改善箇所説明図

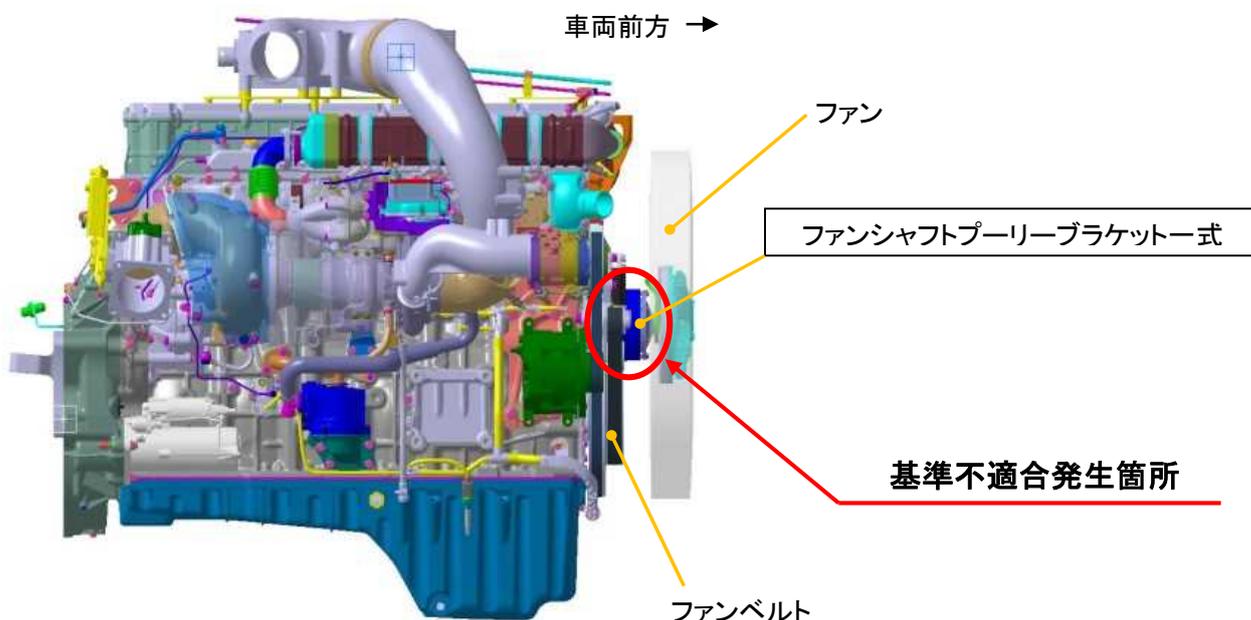
大型トラックの冷却装置において、ファンシャフトプーリーベアリングの選定が不適切なため、高速走行時にシャフトが傾き、プーリーベアリングの密閉性が低くなることがある。そのため、プーリー内のグリースが漏れ、潤滑不良でベアリングが異常摩耗して、ベアリングが焼き付き、最悪の場合、ファンがラジエータに干渉して冷却水が漏れ、走行不能になるおそれがある。

全車両、対策品のベアリングを組込んだファンシャフトプーリーブラケット一式（ブラケット、プーリー等）に交換する。また、ファンベルト、ファン、ラジエータを点検し、本不具合による損傷が認められた部品は新品と交換する。
